<b>Stadtrat</b> <b>am 16.12.2008</b>		öffentlich		
Nr. 21 der TO		Vorlagen-Nr.: FB 3/923/2008		
Dez. I	FB 3: Bau- und Verkehrsangelegenheiten	Datum: 04.12.2008		
FBL / stellv. FBL	FB Finanzen	Dezernat I / II	Der Bürgermeister	
<b>Beratungsfolge:</b>				
Gremium:	Datum:	TOP	Zuständigkeit	Bemerkungen:
Stadtrat	16.12.2008		Entscheidung

**Bebauungsplan "Halterner Straße / Freistraße"**

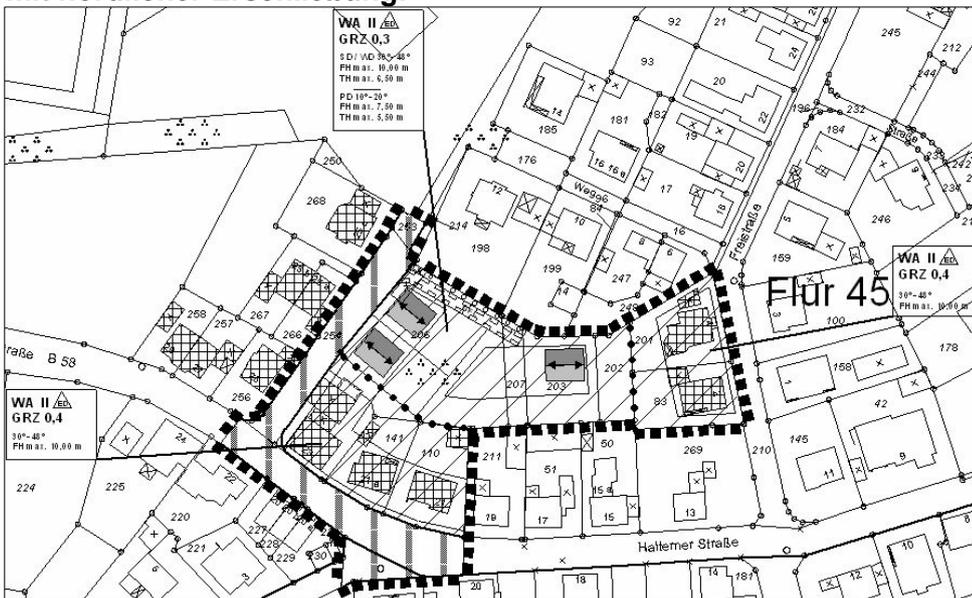
<b>Anregungen</b>	<b>Abwägungsvorschlag</b>
Man favorisiere weiterhin die Variante <b>3</b> , die dortige Stichstraße werde man auf eigene Kosten erstellen. Die hier vorgesehene Stichstraße solle (von derzeit 4,50m) auf 3,50m reduziert werden, der Grünstreifen (von derzeit 2m) auf 1m. Aus der vom Eingabeführer mitgesandten Skizze resultiere, dass die Stichzuwegung verkürzt und die Baugrenzen verändert werden können.	Der nördliche Anlieger hat bei Einsicht in die im Verfahren vorgelegte Planung seine Akzeptanz zu der bisherigen Variante 3 geäußert. Für die Ausrichtung der künftigen Grundstücke und ihrer Frei-/Gartenräume ist es städtebaulich nachvollziehbar, die Erschließung von Norden zu führen, um die neuen Gebäude Richtung Süden zu orientieren. Daher soll diese Variante für das weitere

<p>Variante <b>2</b> zeige noch ein Bauvorhaben der seinerzeitigen Eingabeführerin C, die jedoch mittlerweile Abstand von einer Bebauung genommen habe. Insofern seien die Eigentumsverhältnisse nicht berücksichtigt.</p>	<p>Verfahren ausgesucht werden. Die vom Eingabeführer mitgesandte Skizze wird soweit möglich übernommen, die Stichzuwegung verkürzt. Für den Begegnungsfall Pkw/Pkw wird aber eine Mindestbreite von 4m aufrecht erhalten, da in dem Baufenster mehrere Wohneinheiten möglich sind.</p> <p>Hinsichtlich der Breite des Grünstreifens wird an der bisherigen 2m-Breite festgehalten, da sie als abschirmende Anpflanzung zu den nördlichen Anlieger gedacht ist.</p> <p>Hier böte sich allerdings eine Ausnahmeregelung an, dass diese nördlichen Anlieger zur Anbindung ihrer südlichen Grundstückshälften mit an die private Stichzuwegung angeschlossen werden und hierfür den Grünstreifen queren können.</p> <p>Der Anregung ist zum Teil gefolgt worden.</p> <p>Die Varianten 1 und 2 gehen nicht in das weitere Verfahren ein. <b>Der Anregung ist gefolgt worden.</b></p>

Anregungen	Abwägungsvorschlag
<p>Die nördlich der privaten Stichwegeerschließung vorgesehene private Grünfläche soll ersatzlos entfallen. Die zusätzliche Heckenpflanzung sei nicht notwendig, da die Abschirmung auf den privaten Grundstücken selbst erfolgen könne. Die nördlichen Anwohner selbst hielten dies nicht für erforderlich.</p> <p>Zudem würde Pflege und Schnitt einer vorhandenen nördlichen Hecke erschwert.</p> <p>Der 2m breite Grünstreifen verteuere die Stichweg-Erstellung, zudem fielen jährliche Unterhaltungskosten an.</p> <p>Die jetzige Eigentümerin - Eingabeführerin B - sei nicht gewillt, neben der Straßenfläche weitere 2m für einen Grüngürtel abzugeben. Es sollen zwei Baugrundstücke realisiert und eine größere Spielfläche für das Kinderheim angelegt werden.</p>	<p>Die Abschirmung des Erschließungsstichs, der als Zufahrt zu mehreren Wohneinheiten dienen kann, soll aufrecht erhalten bleiben. <b>Der Anregung wird nicht gefolgt.</b></p> <p>Der nördliche 2m-Streifen soll nach Fertigstellung des Stichweges mit heimischen Sträuchern (Feldahorn, Eibe, Hartriegel, Haselnuß, Hainbuche, etc.) mit einer Mindesthöhe von 1,50m dicht bepflanzt und dauerhaft unterhalten werden. Das Aneinandergrenzen mehrerer Hecken ist keine ungewöhnliche oder gar unverträgliche Situation. <b>Der Anregung wird nicht gefolgt.</b></p> <p>Der städtebauliche Entwurf bezieht nicht alleine die wirtschaftlichen Vorstellungen der Eigentümer ein, sondern berücksichtigt auch die Anliegen der Anwohner. <b>Der Anregung wird nicht gefolgt.</b></p> <p>Die beiden westlichen Grundstücke haben gem. Offenlegungsentwurf auf Höhe der vorderen Baugrenze eine Gesamtbreite von ca. 31m, so dass rechnerisch jeweils etwa 15,5m Breite resultieren. Mit dem üblichen Bauwich von beidseits 3m verbliebe jeweils 9,5m Gebäudebreite. Dieser Wert wird zudem noch</p>

<b>Anregungen</b>	<b>Abwägungsvorschlag</b>
<p>Eingabeführerin B lehnt die Variante <b>1</b> ab, da Ihr Haus, in dem sich eine Sozialeinrichtung für Kinder befindet, dann von 3 Seiten von Straßen umgeben sei. Der Flächenbedarf für die Kinder wäre nicht mehr gegeben, zudem sei die GFL-Fläche bei dieser Variante unverhältnismäßig groß.</p> <p>Auch Variante <b>2</b> würde nicht ihre Unterstützung finden, da sie diese so kostbare Grundstücksfläche unnötig zerschneiden, das Gebiet würde sehr zerspalten und unruhig wirken. Durch die z.T. südseitige Erschließung sei die Grundrißgestaltung, Garten- und Garagenanordnung und Zufahrten schwierig. Die Variante sei zu aufwendig.</p> <p>Der Ausnahmeregelung für das durch Ihren Anbau gehende westliche Baugrenze (Renovierung und Instandsetzung des Bestandes sind zulässig, nur bei Abriss und Neubau muss auf die neue Baugrenze zurückgewichen werden) werde zugestimmt.</p> <p>Variante <b>3</b> habe die meisten Vorteile für alle. Die GFL-Fläche könne noch eingekürzt werden. Die Firstausrichtung solle zur Installation von Dachkollektoren frei wählbar bleiben.</p>	<p>Die Varianten 1 und 2 gehen nicht in das weitere Verfahren ein. <b>Der Anregung wird gefolgt.</b></p> <p>Die vom Eingabeführer A mitgesandte Skizze wird soweit möglich übernommen, die Stichzuwegung verkürzt. Die Ost-West-Firste sind als Vorgabe aus dem Planungsausschuss übernommen worden, um die Südausrichtung der Gebäude zur optimierten energetischen Ausnutzung sicherzustellen. <b>Der Anregung wird zum Teil gefolgt.</b></p>

<b>Anregungen</b>	<b>Abwägungsvorschlag</b>
<p>Die Eingabeführerin B sei als Eigentümerin nicht gewillt, neben der Straßenfläche weitere 2m für den Pflanzstreifen abzugeben. Es sollen zwei Baugrundstücke realisiert und eine größere Spielfläche für das Kinderheim angelegt werden. Die verbleibenden Grundstücke würden unter 15m Breite aufweisen, so dass ihr Bauvorhaben sehr eingeschränkt und nicht mehr realisierbar sei. So würde sie die GFL- und Pflanzfläche auch</p>	<p>Die beiden westlichen Grundstücke haben gem. Offenlegungsentwurf auf Höhe der vorderen Baugrenze eine Gesamtbreite von ca. 31m, so dass rechnerisch jeweils etwa 15,5m Breite resultieren. Mit dem üblichen Bauwuch von beidseits 3m verbliebe jeweils 9,5m Gebäudebreite. Dieser Wert wird zudem noch erhöht, weil im nördlichen Abschnitt der Abstand der Baugrenze zum privaten Erschließungsstich</p>

<b>Anregungen</b>	<b>Abwägungsvorschlag</b>
Die Eingabeführerin wendet sich gegen Variante 1, da sie eine von ihr gärtnerisch mitgenutzte Grundstücksfläche zerschneide.	Die Varianten 1 und 2 gehen nicht in das weitere Verfahren ein. <b>Der Anregung wird gefolgt.</b>

<b>Anregungen</b>	<b>Abwägungsvorschlag</b>
Die Eingabeführer als Angrenzer begrüßen den vorgesehenen nördlichen Grünstreifen und sprechen sich gegen dessen Wegfall bzw. Reduzierung.	Der Grünstreifen wird in seiner bisherigen Ausprägung beibehalten. <b>Der Anregung wird gefolgt.</b>

Im Vorfeld waren drei Hauptvarianten erstellt worden, die den Flächeneigentümern sowie Nachbarn zur Auswahl gegeben waren. Die nun gewählte Variante hat im wesentlichen die Zustimmung der Eigentümer sowie der nördlichen Angrenzer gefunden.

Im APS ist die Beratung dahingehend erfolgt, dass eine verkürzte erneute Offenlegung erfolgt, bei der der Anregung der Eingabeführerin B zum Teil gefolgt und die GFL-Fläche auf 3m Breite verringert wird. Die Eigentümer werden darauf hingewiesen, dass diese Breite unter den allgemeinen Standards liegt und mögliche Beschwerden nicht der Stadt angelastet werden sollten.
